RGT - RETE GEOTERMICA TOSCANA s.r.l.

Impianto Geotermico Pilota Castelnuovo

00	16/05/2017	Emissione	Golder Associates	PREPARATO
REV.	DATA	OGGETTO	PREPARATO	CONTROLLATO

INTEGRAZIONI PUNTI 2.d)1-8 REGIONE TOSCANA (RUMORE)

Figura 1: Area di influenza acustica dell'impianto geotermico, ricettori e postazioni fonometriche

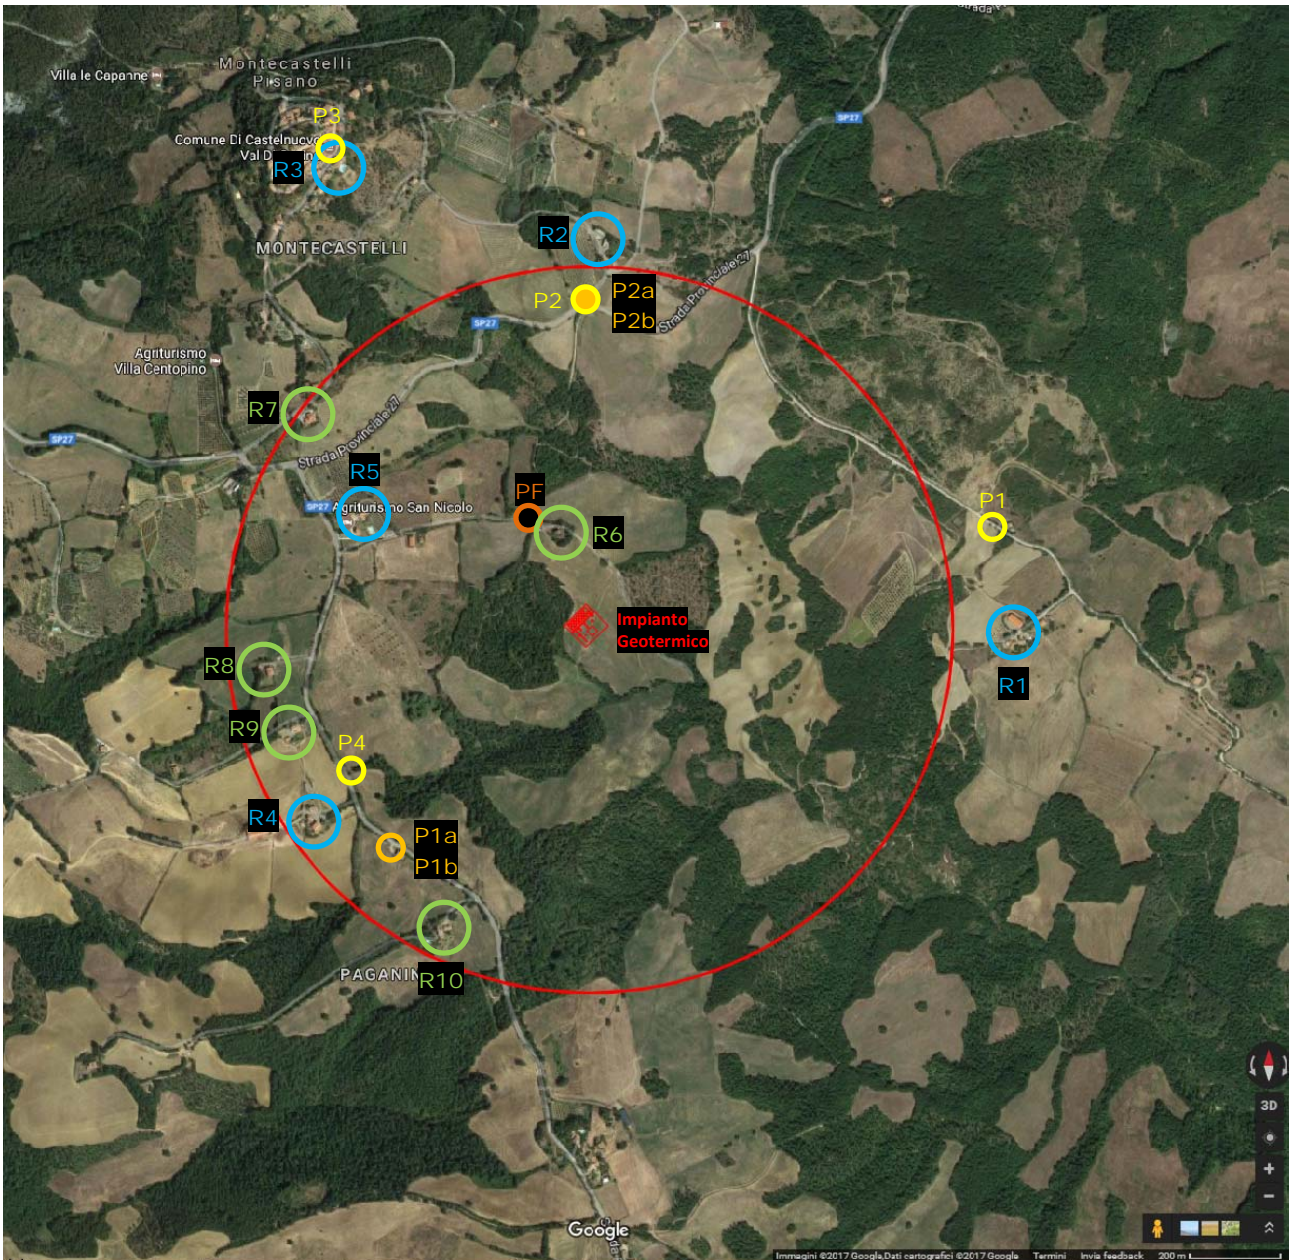
Il proponente esegua una ricognizione completa degli edifici recettori presenti nell'area di influenza dell'impianto in un raggio di almeno 800 m dalle varie opere in progetto e valuti l'impatto acustico prodotto anche presso tali recettori. Tale ricognizione dovrà riguardare anche gli eventuali recettori interessati dalle emissioni rumorose durante la realizzazione della nuova viabilità e del nuovo elettrodotto e i recettori situati lungo la viabilità attraversata dal flusso di mezzi pesanti afferente all'area di impianto durante le fasi di cantiere.

Si veda il **Paragrafo 2** del presente documento.

Nella Figura 1 si riporta una fotografia satellitare dell'area di studio con sovrapposto il layout dell'impianto geotermico in progetto e l'area di influenza acustica di 800 m dall'impianto suddetto.

- R4 - Edificio rurale 2 piani f.t., S.P. 27, a circa 700 m a Ovest
 - R5 - Azienda Agrituristica "S. Nicolò", S.P. 27, a circa 450 m a Nord-Ovest
- Ricettori R6 ÷ R10 aggiuntivi considerati nel presente studio integrativo in ottemperanza alle richieste della Regione Toscana, di cui al Punto 2, Lettera d), comma 1):

- R6 - Podere "Casanuova", edificio rurale abbandonato (rudere), a ca 250 m a Nord
 - R7 - Edificio rurale 2 piani f.t., in Via Borgo, a ca 800 m a Nord-Ovest

- R8 - Edificio rurale 2 piani f.t., sulla S.P. 27, a ca 700 m a Ovest
 - R9 - Edificio rurale 2 piani f.t., sulla S.P. 27, a ca 670 m a Ovest
 - R10 - Edificio rurale 2 piani f.t., sulla S.P. 27, a ca 730 m a Sud-Ovest (fraz. Paganina)

Figura 2: Fotografia satellitare dei fabbricati del Podere "Casanuova", a 250 m a Nord dell'impianto

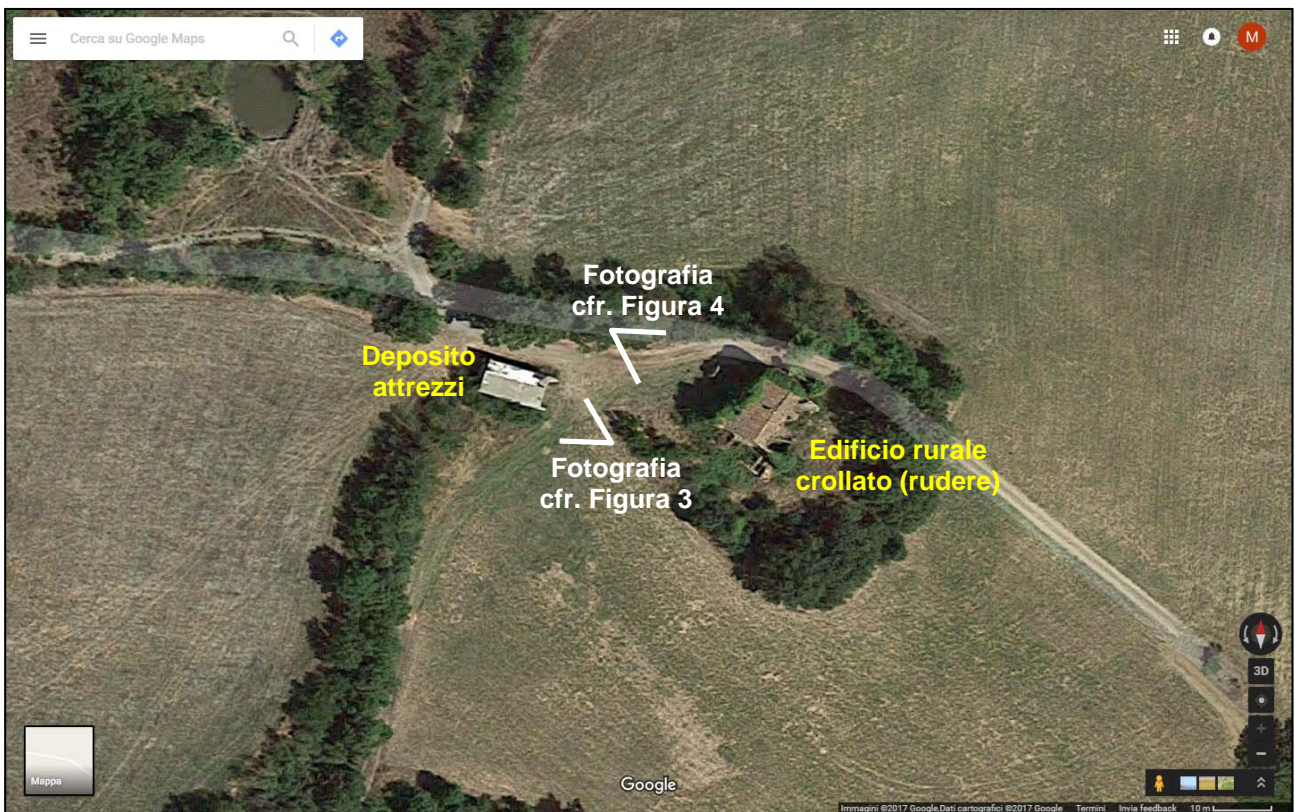
In riferimento al recettore situato a circa 250 m a Nord dell'area di impianto presso la postazione di misura PF, il proponente verifichi le attuali condizioni e la destinazione d'uso dell'edificio e, nel caso in cui questo risultasse ancora in stato di abbandono, sia considerato nelle valutazioni di impatto durante la fase di esercizio almeno per quanto riguarda il rispetto dei limiti assoluti. Nel caso in cui risultasse abitabile, dovrà essere considerato anche nelle valutazioni della fase di cantiere includendo la verifica del limite di immissione differenziale.

Il recettore, identificato come R6, essendo un rudere disabitato, è stato considerato solo nelle valutazioni di impatto acustico in fase di esercizio, considerando i limiti di rumore assoluti in ambiente esterno.

Dal sopralluogo risulta che rispetto al settembre 2015 nulla è cambiato. Nell'area vi sono ancora:

- un deposito attrezzi abbandonato (cfr. Figura 2 e Figura 3);
- un rudere di un edificio rurale crollato, verosimilmente da decenni (cfr. Figura 2 e Figura 4).

L'edificio rurale non è abitabile e, date le pessime condizioni, non potrà esserlo a breve.

Figura 5: Fasi di Cantiere n° 1 e 2 per la realizzazione della viabilità di cantiere

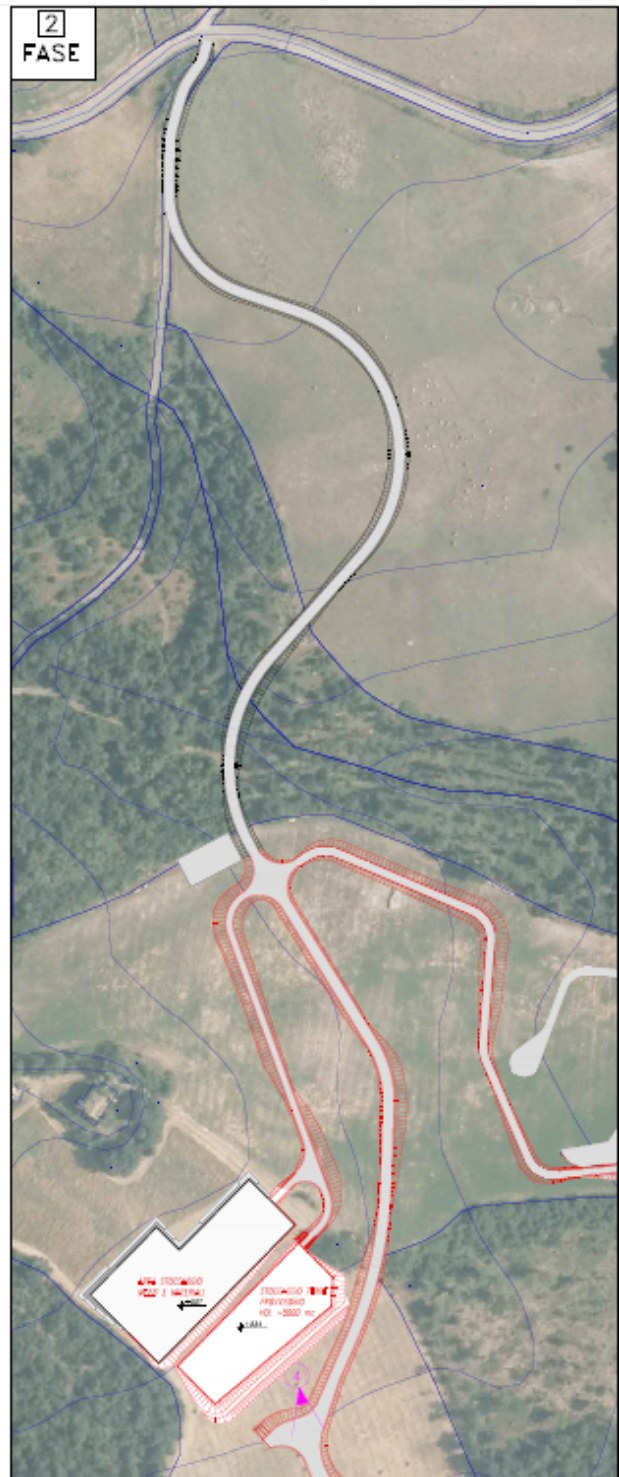
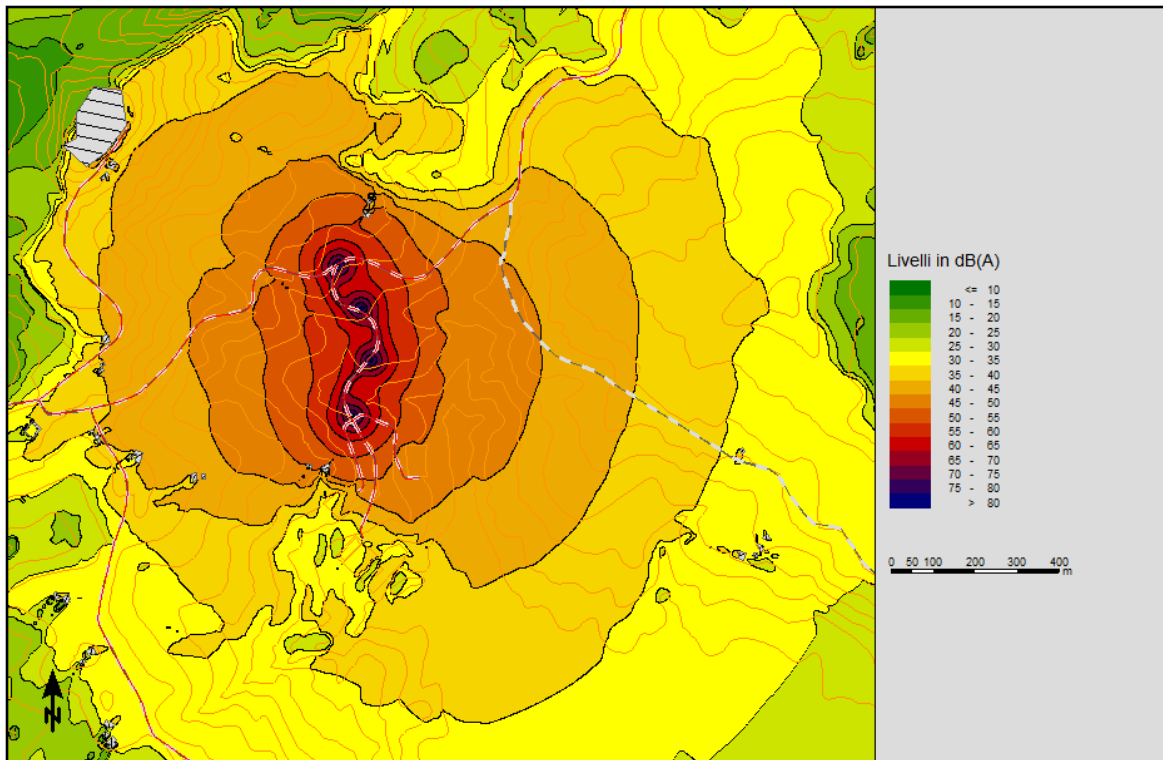
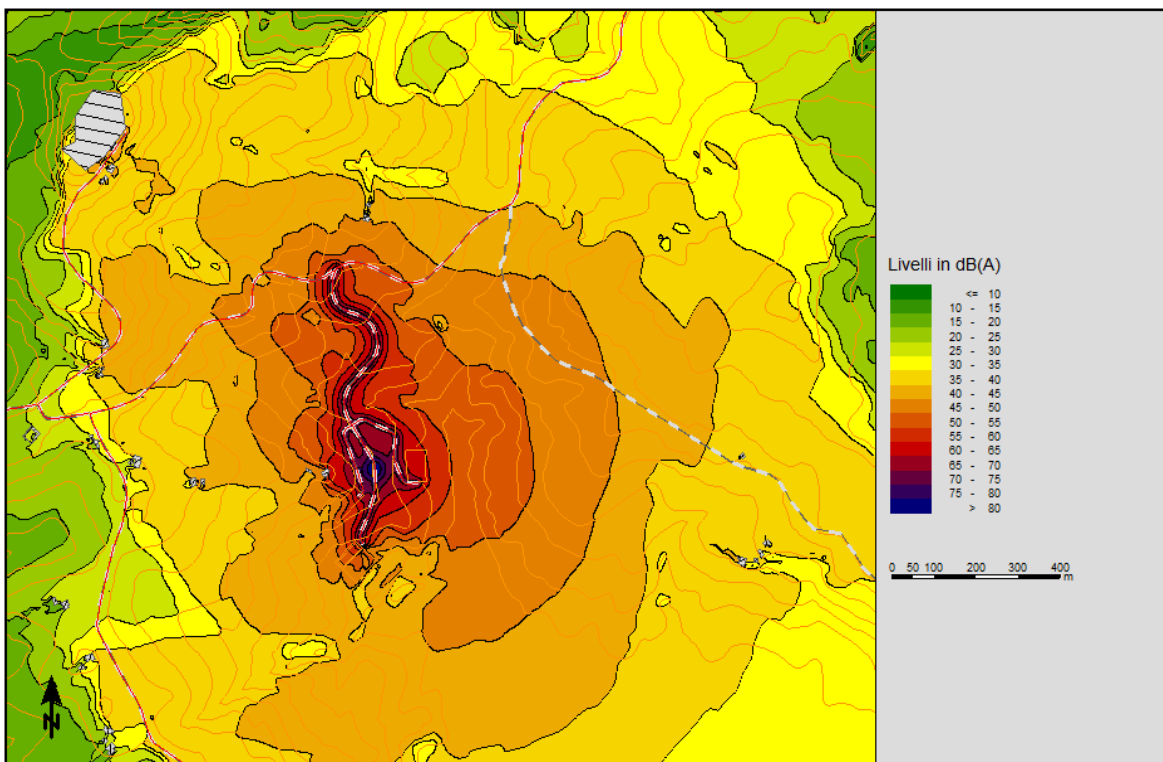
Le valutazioni relative alla fase di cantiere analizzino anche l'impatto acustico previsto durante la realizzazione della nuova viabilità e del nuovo elettrodotto interrato e l'impatto acustico prodotto dal traffico di mezzi pesanti indotto dalle attività di cantiere in prossimità dei recettori situati lungo la viabilità locale utilizzata per raggiungere le aree di cantiere; in particolare, verifichi se i limiti normativi relativi alle infrastrutture stradali saranno rispettati o se vi sarà necessità, in particolari periodi di intenso traffico, di accorgimenti operativi o specifiche deroghe ai limiti.

Per ciascuna simulazione acustica sono state elaborate le mappe di rumore a quota +4 m, riportate rispettivamente in Figura 6 (Fase 1) e in Figura 7 (Fase 2).

- Presso quasi tutti i ricettori, fatta eccezione per R2, si prevede il rispetto dei limiti diurni di emissione (55 dB(A)) e immissione sonora (60 dB(A)) della Classe III ai sensi del D.P.C.M. 14/11/1997. E' inoltre verosimile che i livelli di immissione all'interno dei ricettori a finestre aperte possano mantenersi al di sotto della soglia di 50 dB(A) L_{Aeq} necessaria per l'applicazione del limite differenziale ai sensi dell'art. 4 c. 2 del suddetto decreto.

- Presso il Ricettore R2, soprattutto nella Fase 1, quando si realizzerà l'intersezione con la S.P. 27, è probabile che si verifichi un superamento del limite di emissione diurno (55 dB(A)) e conseguentemente del limite differenziale, considerato l'attuale basso livello sonoro residuo (32.5 dB(A)).

- Sarà pertanto necessario che l'impresa esecutrice valuti l'opportunità di chiedere al Comune di Castelnuovo Val di Cecina autorizzazione in deroga ai limiti per attività rumorose ai sensi dell'art. 6 comma 1 della Legge 447/95 e del vigente Regolamento Comunale delle Attività Rumorose.

Figura 12: Mappa di rumore - Emissione sonora dell'impianto in fase di esercizio

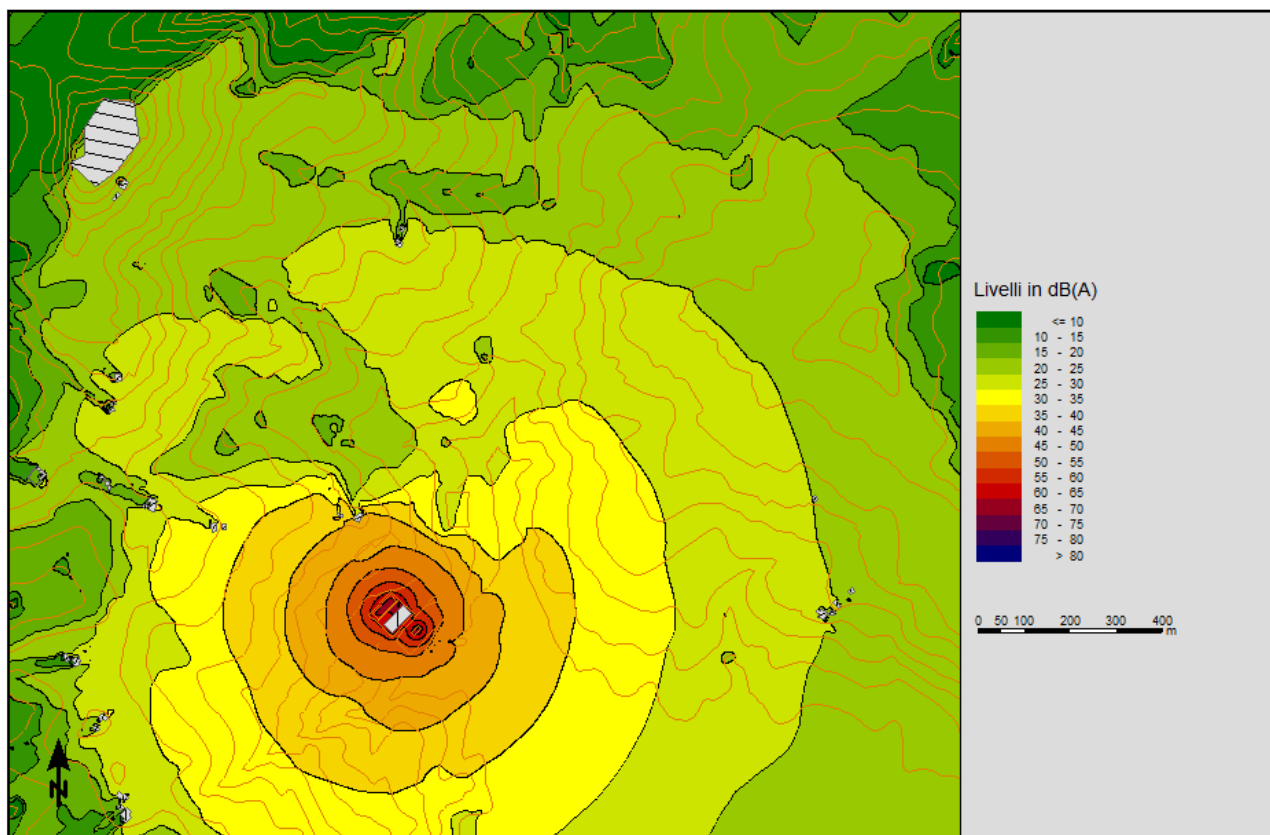
Il proponente specifichi, anche per la fase di esercizio, possibili interventi di mitigazione che potranno essere attuati al fine di ridurre le emissioni acustiche dell'impianto.

A garanzia del risultato, nei primi mesi di esercizio dell'impianto geotermico, sarà onere del Proponente verificare la conformità della rumorosità dei vari equipments con i requisiti acustici di progetto, con apposite misure fonometriche condotte sia in campo vicino sia in campo lontano. In caso di presenza di non conformità, in funzione della tipologia di problematica riscontrata, il Proponente dovrà definire in accordo con il fornitore le possibili opere di mitigazione acustica, attive e/o passivi, al fine di rientrare nei limiti contrattuali.
